原子炉圧力容器に対する供用期間中の破壊靱性の確認方法（JEAC4206-2016）正誤表

附属書図 B-5000-1 初期原子炉圧力容器の破壊靱性設定フロー

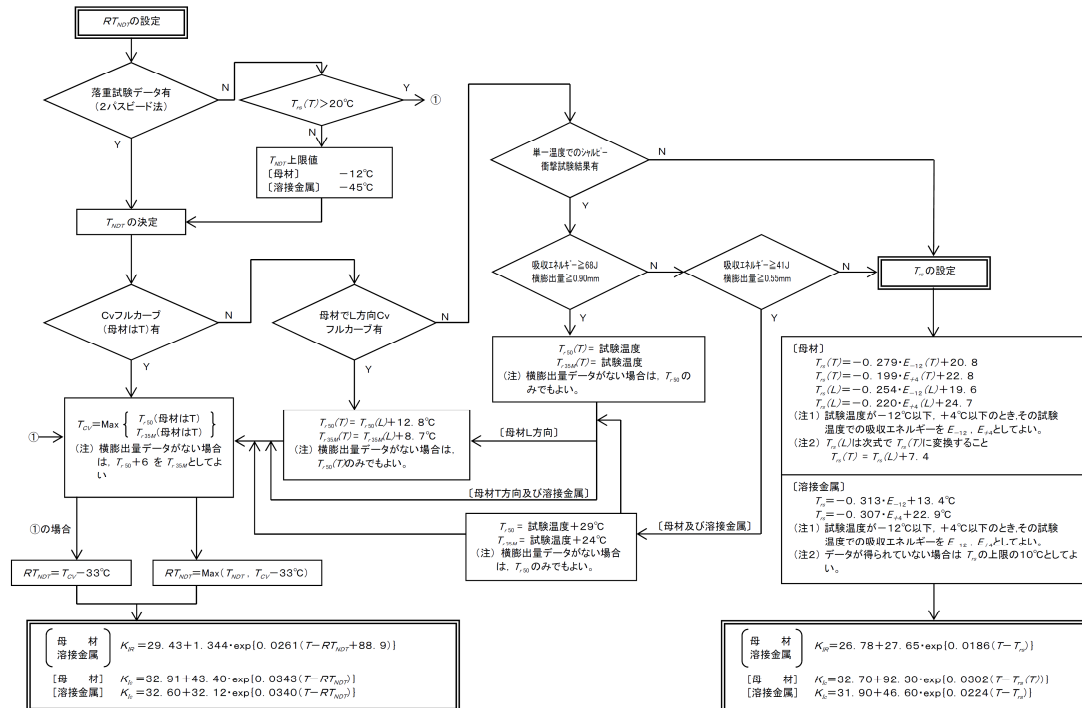
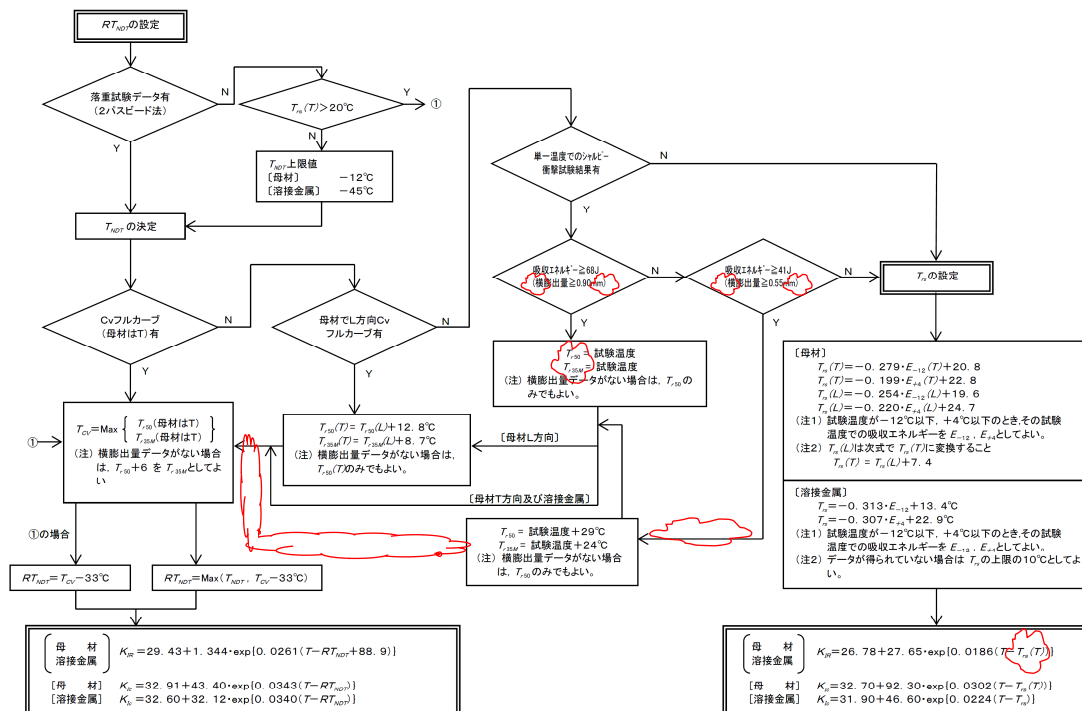
No.	頁	条項番号	誤	正	備考
附属書 B 破壊靱性評価方法					
1	附 B-8	附属書図 B-5000-1 初期原子炉圧力 容器の破壊靱性 設定フロー	(次頁に添付)	(次頁に添付)	誤記訂正 ・括弧の追加 ・ $T_{r50}(T)$ 及び $T_{r35M}(T)$ の (T) の削除 ・矢印の削除 ・(母材及び 溶接金属)の 削除 ・ T_{rs} に (T) を 追加 (赤枠部)
